改善箇所説明図

電気制御コントローラ

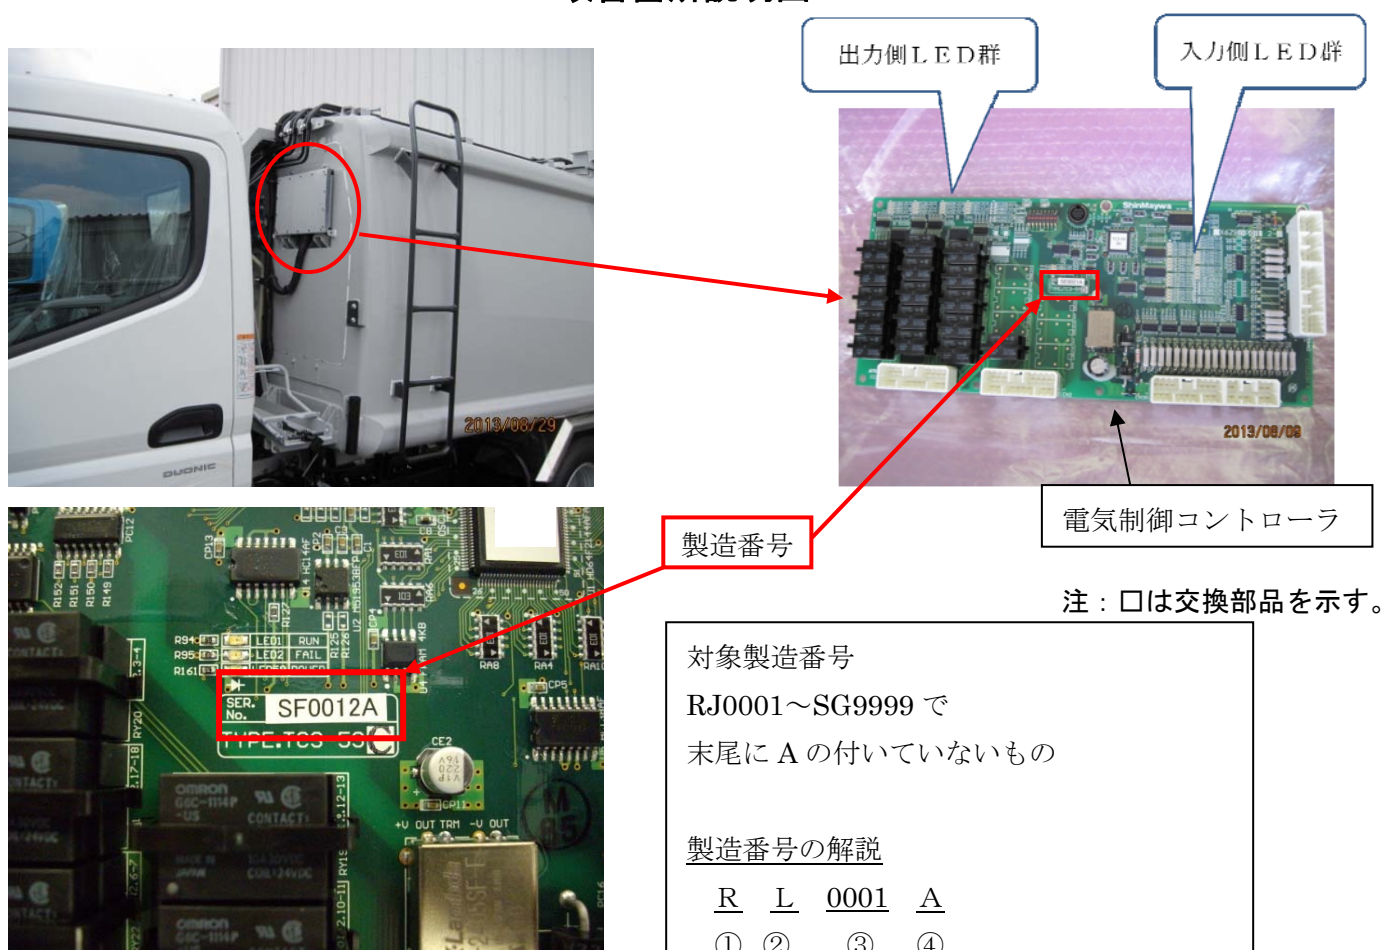
注：□は交換部品を示す。

塵芥車において、塵芥収集装置を制御する電気制御コントローラの電子素子の配線に不適切なものがあり、そのため塵芥収集装置に作動不良が発生し、作業者の意図しない作動が発生するものがある。

全車両、電気制御コントローラの製造番号を確認し、交換対象の電気制御コントローラを良品に交換する。
